**Centre logistique de Milton du CN – Rapport
sur les modifications du projet
(Modifications Multiples)**

19 juin, 2026

Dossier: 160901330

Préparé pour :
Compagnie des chemins de fer nationaux du
Canada
935 de La Gauchetière Street W
Montréal, Québec, H3B 2M9

CN MILTON LOGISTICS HUB - HALTON SUBDIVISION - PHASE 3 TERMINAL STORMWATER MANAGEMENT PLAN SHEET 2 OF 3			PROJECT NUMBER	DRAWING NUMBER	ISSUE/REVISION
			60579933	04-C-1008	0

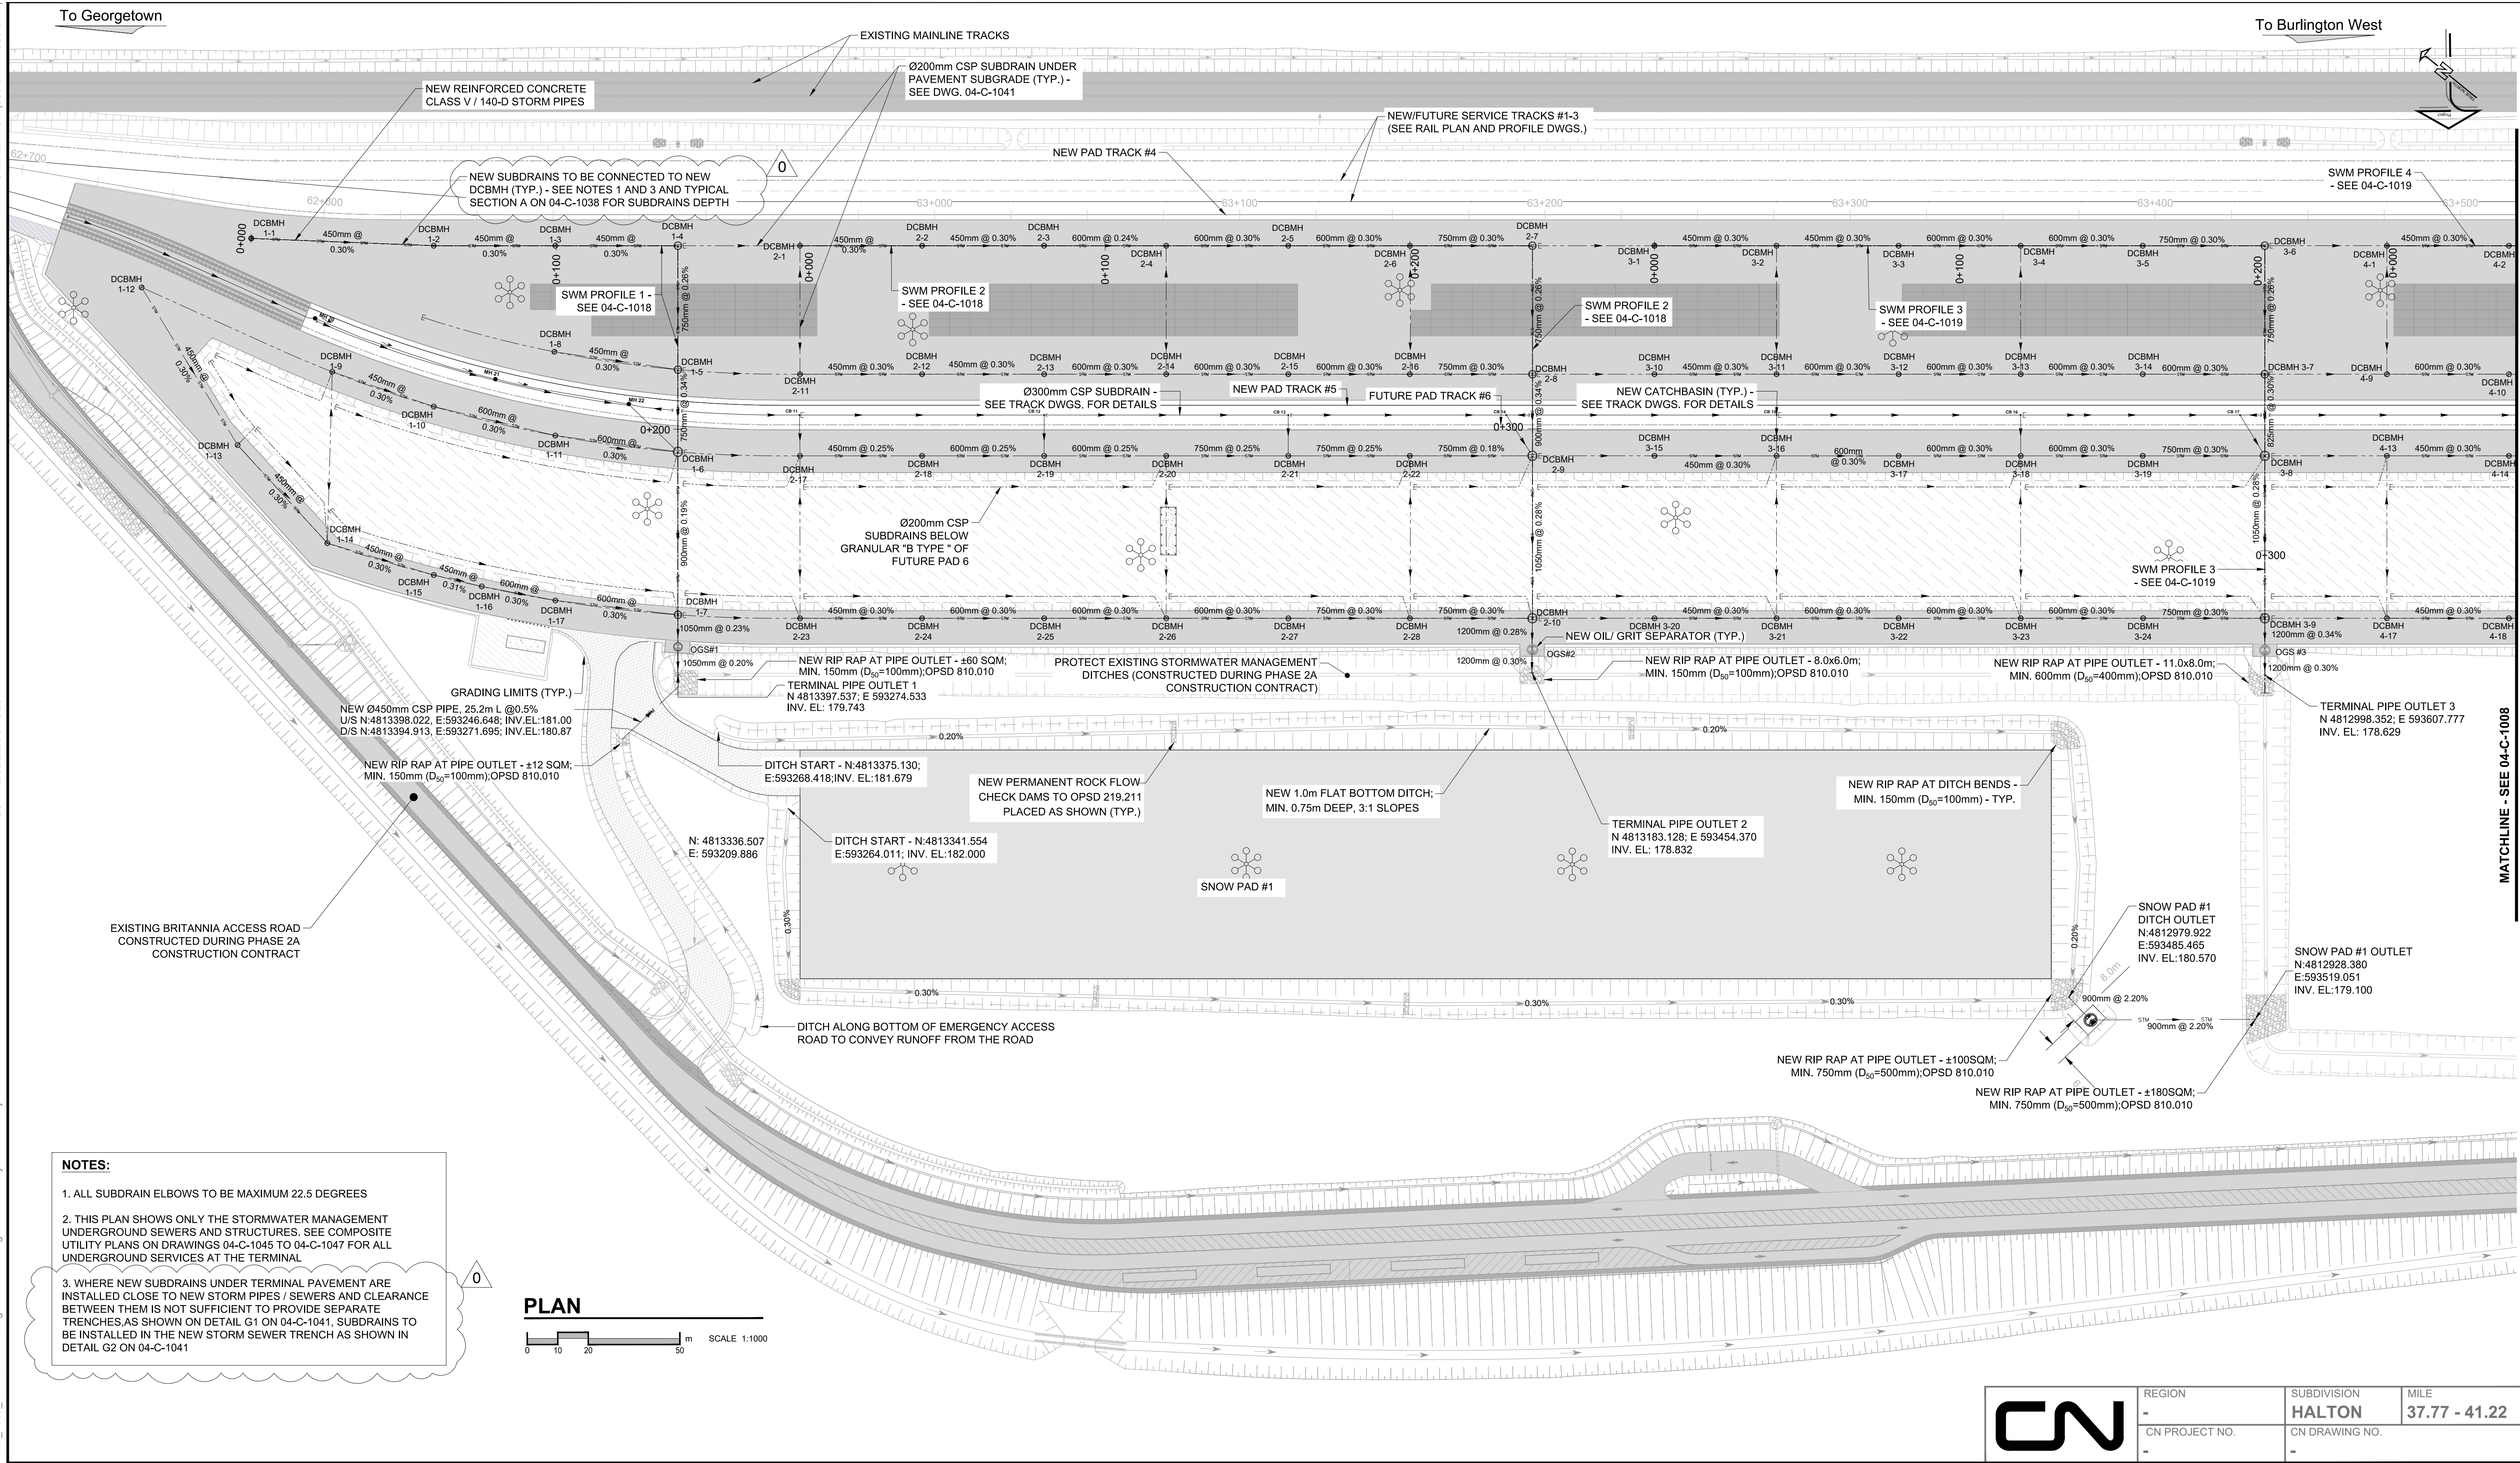
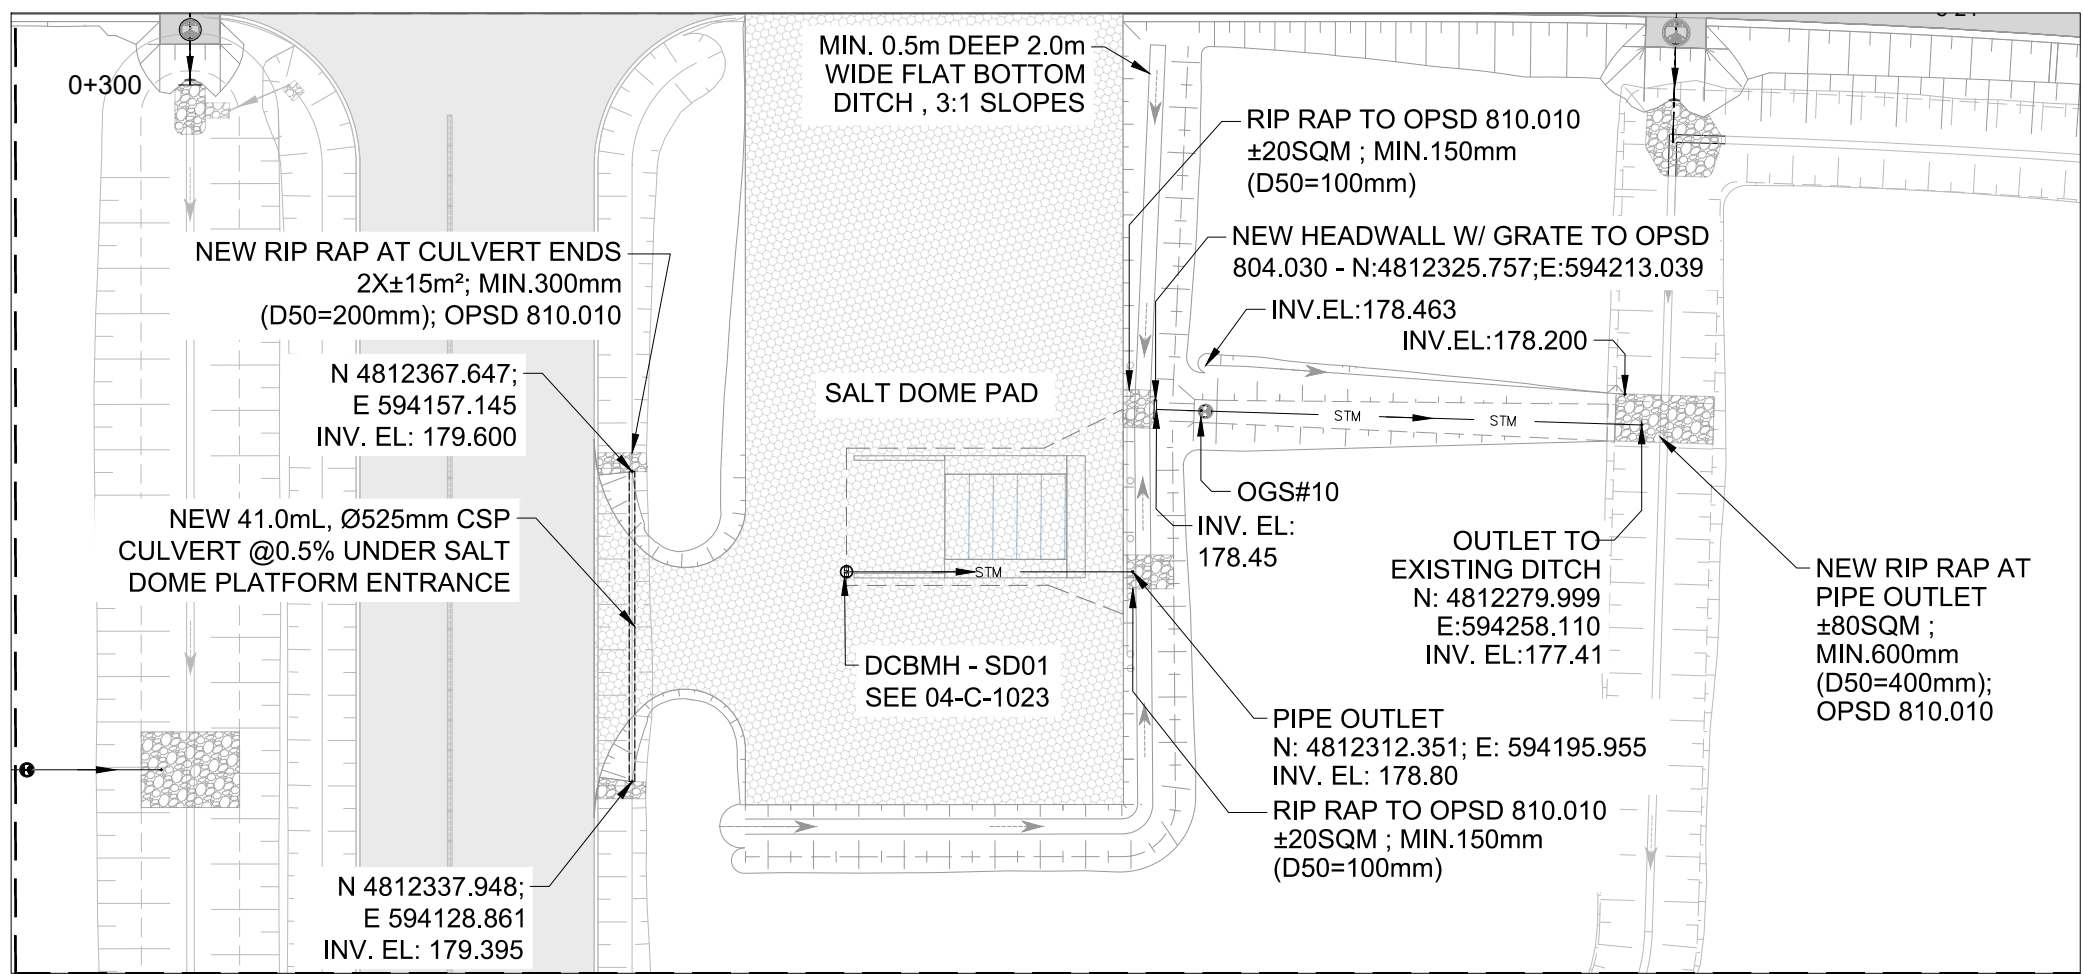
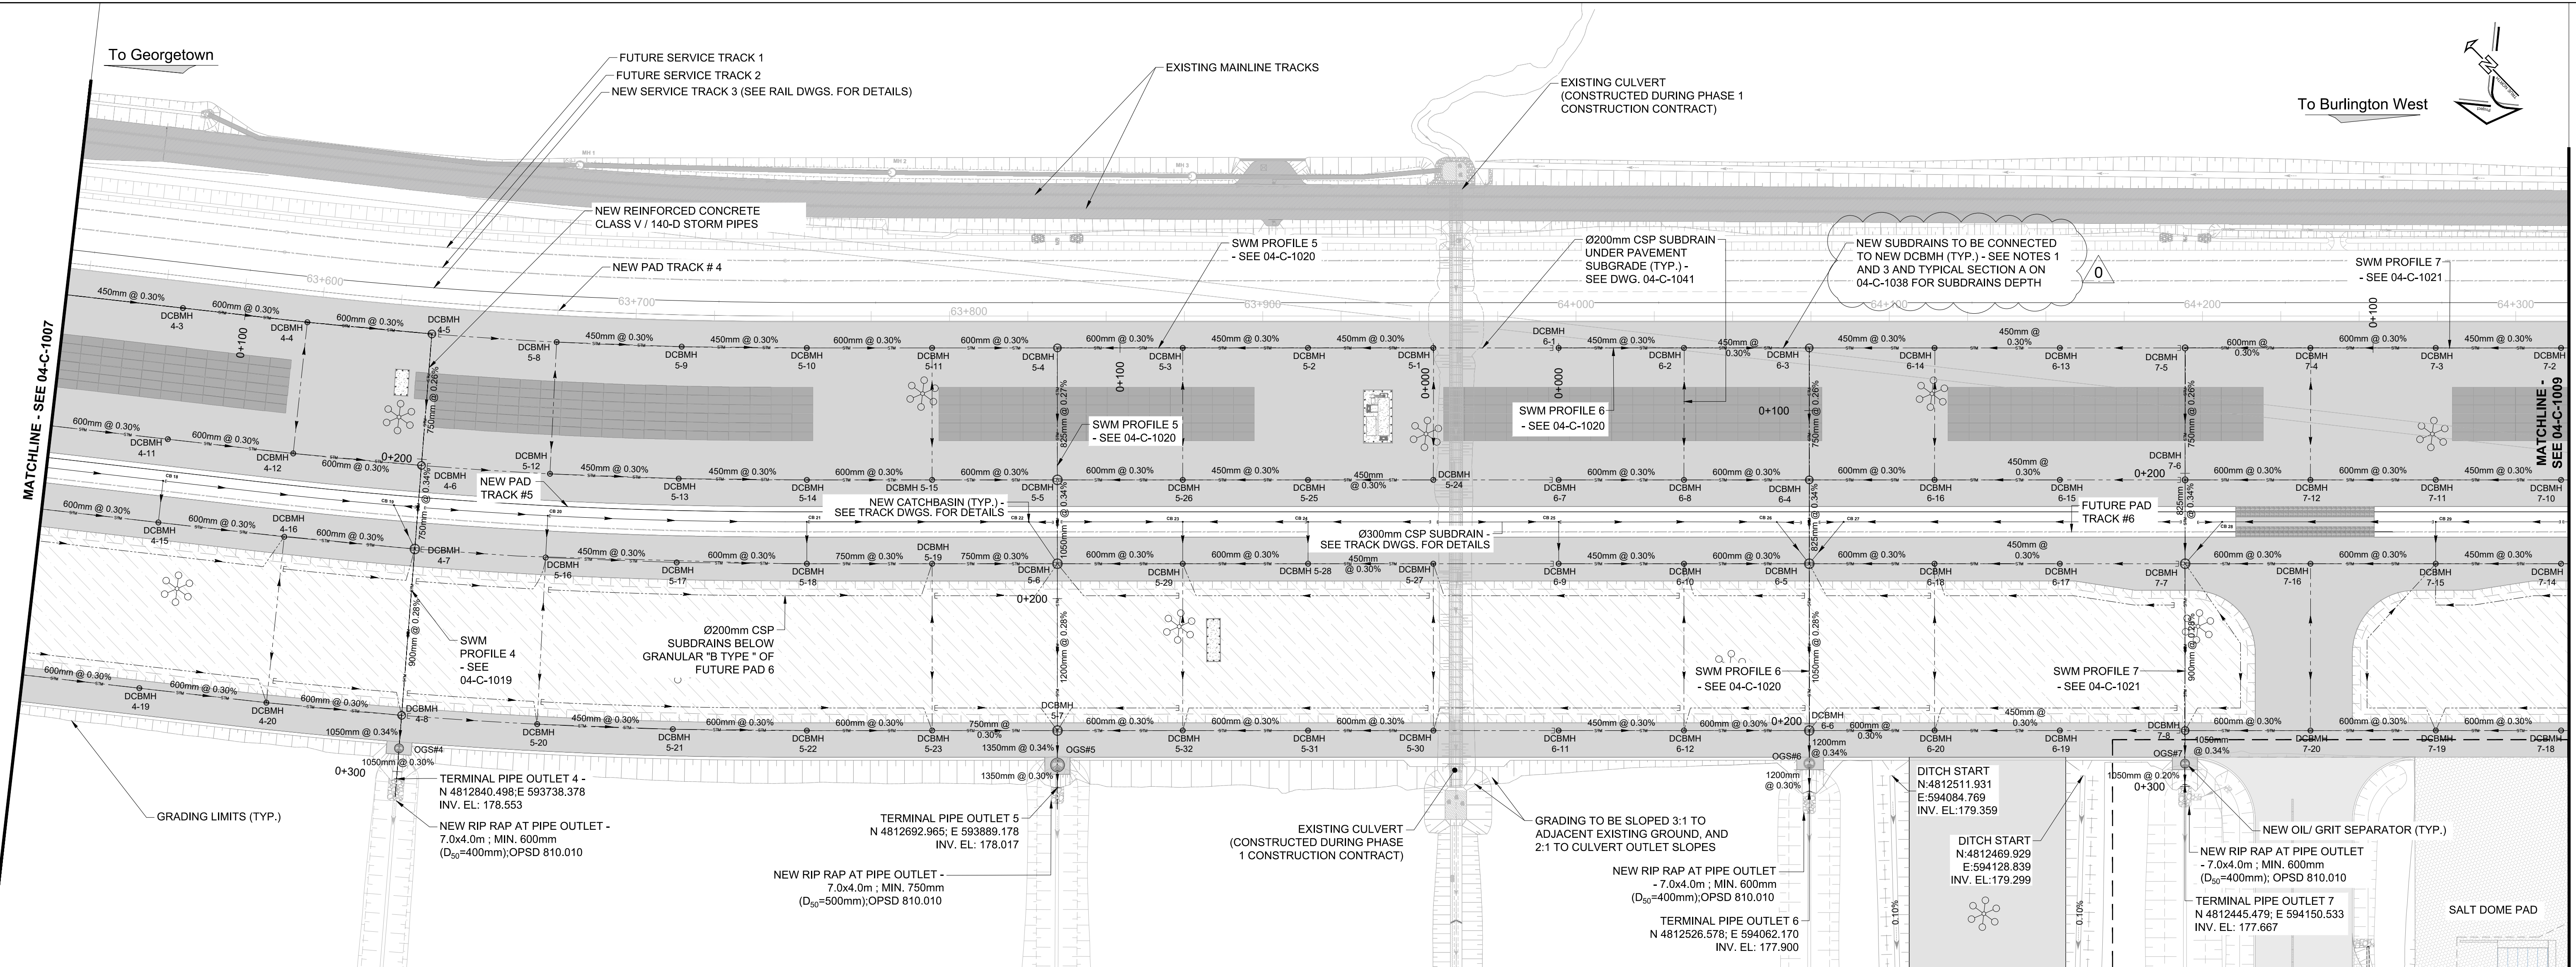
À la lumière de cette analyse, il est proposé d'agrandir certaines portions des aires de travail précédemment approuvées afin d'y intégrer le stockage de neige, par la création de trois zones distinctes adjacentes aux aires de travail. Les aires de stockage de neige proposées consisteraient en des extensions pavées des aires de travail existantes à l'intérieur de la zone d'aménagement du projet (ZAP) et comprendraient :

- Aire de stockage de neige #1: d'une superficie d'environ 3,1 hectares, située du côté ouest du terminal, au sud des aires de travail et au nord-est du merlon antibruit proposé le long de la route d'accès depuis le chemin Britannia.
- Aire de stockage de neige #2: d'une superficie d'environ 0,5 hectare, située au sud des aires de travail et à l'ouest de la route d'accès proposée et de l'aire temporaire de chantier.
- Aire de stockage de neige #3: d'une superficie d'environ 1,58 hectare, située au sud des aires de travail, du côté est du terminal.

Chaque aire serait ceinturée de fossés conçus pour recueillir et acheminer les eaux de fonte et le ruissellement vers les bassins de gestion des eaux pluviales (GEP) 1 ou 2. L'emplacement général des aires de stockage de neige proposées est illustré à la Figure 1 de l'annexe A, tandis que des détails supplémentaires sont présentés à l'annexe C.

L'installation d'entreposage de sel proposée consisterait en un dôme couvert construit sur une dalle imperméable, situé dans une aire temporaire de chantier préalablement identifiée, à l'est du bâtiment administratif et du garage d'entretien. L'installation serait entourée de fossés conçus pour recueillir et acheminer le ruissellement vers le bassin de gestion des eaux pluviales (GEP) 2.

L'installation a été conçue sur une dalle de béton imperméable afin de prévenir l'infiltration et de protéger le système de gestion des eaux pluviales.

L'emplacement de l'installation d'entreposage de sel proposée est indiqué à la Figure 1 de l'annexe A et illustré sur les dessins d'ingénierie à l'annexe C.
